Onderzoek optimalisaties Ontwerp Zanddijk

20 mei 2022

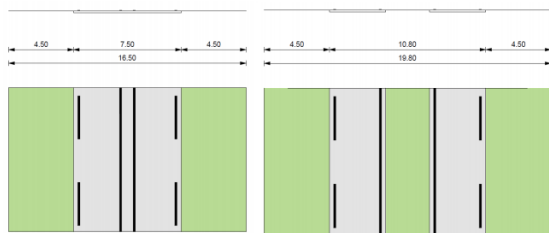
De consequenties van de gemaakte ontwerpkeuze zijn;

- Inconsequentie door een totaal ander ontwerp als de aansluitende wegen.
- Door de gemaakte keuze is er onnodig veel grond of zelfs hele percelen met woningen nodig van derden.
- De hierboven genoemde derden zijn voor een groot deel tegenstander van het huidig gekozen tracé.
- In aansluiting op bovenstaande meer te verwachten juridische procedures.
- De huidige vormgeving van het ontwerp van het spoorviaduct laat zorgt voor een wijziging in het beeld van het huidige landschap. Door de kruising met het spoor zal de dijk plaatselijk fors omhoog moeten.
- Hogere kosten van aanleg tracé, spoor kruising, grondverwerving en later onderhoud.

Bovenstaande noopt uit het oogpunt van optimalisatie mogelijkheden tot een heroverweging van het gekozen profiel. Onderstaand zijn twee profielkeuzes aangegeven uit de CROW Wegontwerp 2013. Voor de locatie Zanddijk is gekozen voor het rechter profiel ofwel het voorkeursprofiel met een maximale berm breedte van 6 meter in plaats van de aangegeven 4,50 meter. Onduidelijk is waarom deze 6 meter in het ontwerp is gekomen. Het linker profiel ofwel het "sobere" profiel geeft een asfaltweg van 7,50 meter met bermen van 4,50 meter.

Figuur 3.1: Wegprofiel gebiedsontsluitingsweg buiten de bebouwde kom (80 km/h) conform Handboek Wegontwerp 2013. Afbeelding links: 'sobere' profiel van 1x2 rijstroken, afbeelding rechts: 'gewenst' profiel van 2x1 rijstroken met gescheiden middenberm.

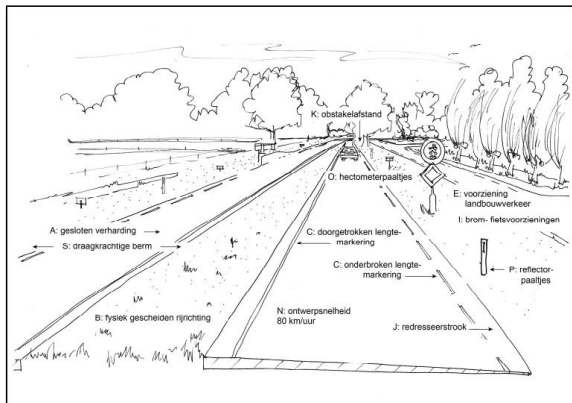
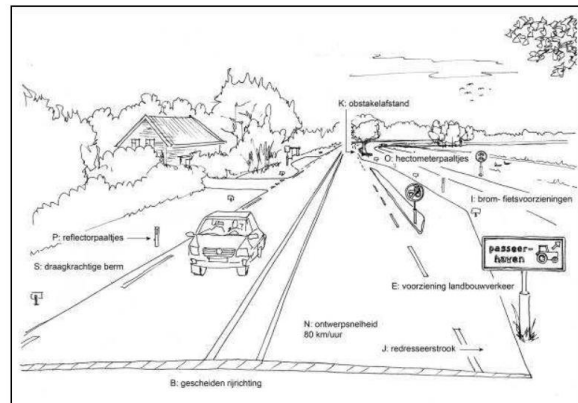
De bermen zouden gezien de locatie ook teruggebracht kunnen worden naar 3 meter zonder daarbij de veiligheid enig geweld aan te doen. Het uitgangspunt van deze 1,5 kilometer weg is dan een 60 KM weg worden, conform de richtlijn van de CROW. Dat lijkt wellicht een devaluatie van het ontwerp maar is slechts een logisch gevolg van de ligging van het weg deel dat ingepast moet worden in de bestaande situatie (deel Zanddijk tussen Nishoek en Molendijk/Olzendedijk).

Binnen de tracéstudie wordt uitgegaan van het gewenste profiel van 2x1 rijstroken met middenberm. Dit profiel heeft vanuit verkeersveiligheidsoogpunt de voorkeur boven het 'sobere' profiel van 7,5 meter zonder middenberm. In Figuur 3.1 zijn beide wegprofielen type I en II gevisualiseerd.
